Rennes, le 27 FEV. 2017

Autorité environnementale

AVIS DE L'AUTORITÉ ENVIRONNEMENTALE
relatif au projet d'aménagement du lotissement « Le Buchonnet »
à Yffiniac (22) - dossier reçu le 27 décembre 2016 -

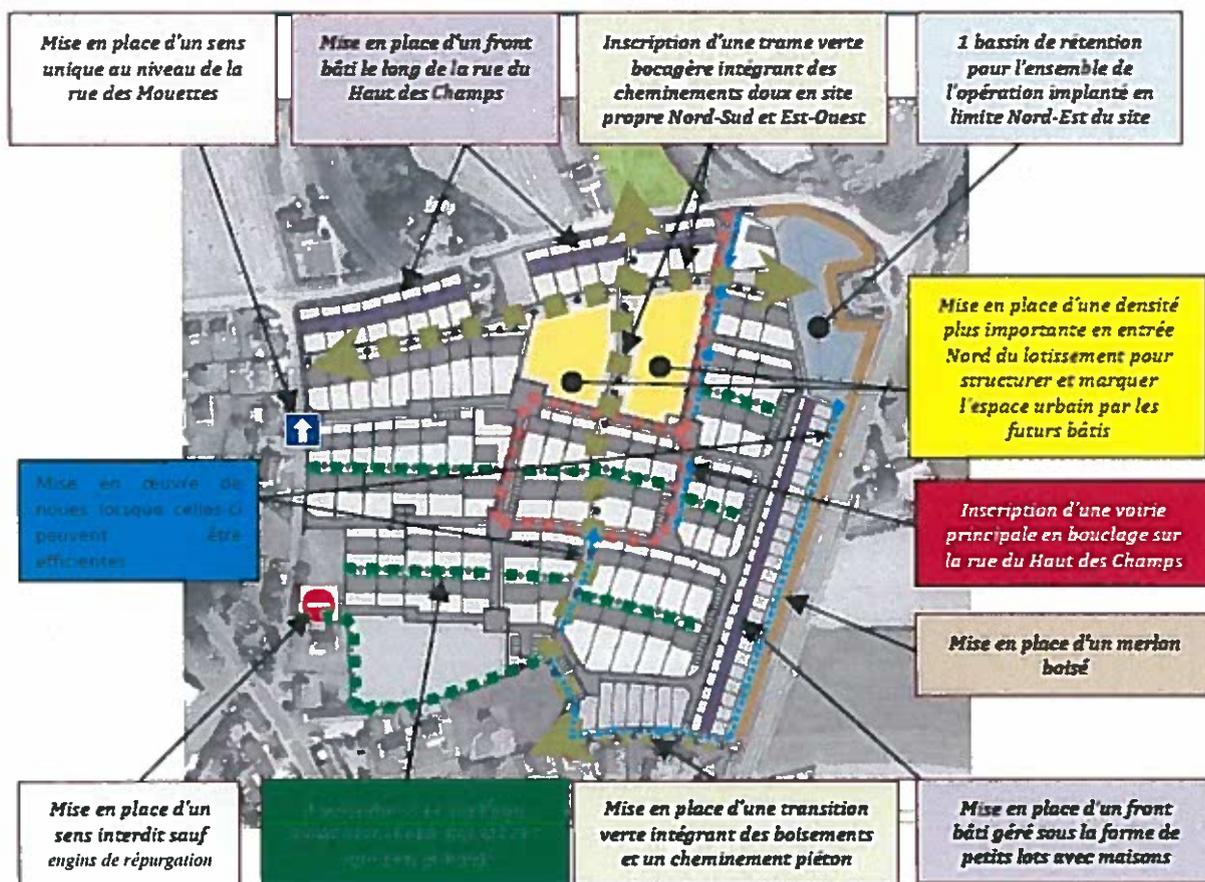
Le site du projet est classé en zone 1 AUB (ouverte à l'urbanisation) au PLU de la commune approuvé en 2008 et en cours de modification. Une petite partie, au nord-est, est classée en N (espace naturel). L'emplacement de l'unique bassin de rétention du projet se situe à cet endroit, sans que l'étude d'impact ne précise si le règlement de zonage le permet.

L'Ae recommande de préciser ce point.
